PRODUKT <b>P</b>	AVD. <b>2</b>	GRUPP <b>23</b>
BETR. D24, ändrat utförande USA/Kanada 1982-		NR. 63
		DATUM April 82

## Service meddelande

### Ändrat utförande av D24 infört på USA/Kanada 1982

Motorutförande 498704 (manuell växellåda), 498705 (automatlåda)

### Identifiering av insprutare och spridare

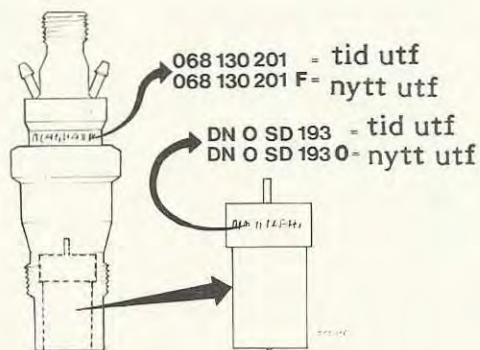
Motorutförande 498704, -705 skiljer sig från tidigare utförande (498700, -701) på följande punkter:

- modifierade spridare (i insprutarna) med skärpta toleranskrav med avseende på flödet
- grövre kanaler i cylinderhuvudet under insprutarna. Diametern är nu 13 mm mot tidigare 7 mm. Detta medför att även virvelkammarna modifierats något
- ändrade värden för insprutningstidpunkten  
kontrollvärde ..... **0,82 - 0,90 mm**  
inställningsvärde ... **0,85 mm**

Cylinderhuvud (med virvelkammare)	1 277 081-4
Insprutare (komplett)	1 328 073-0
Spridare	1 328 096-1
Virvelkammare	1 328 091-2
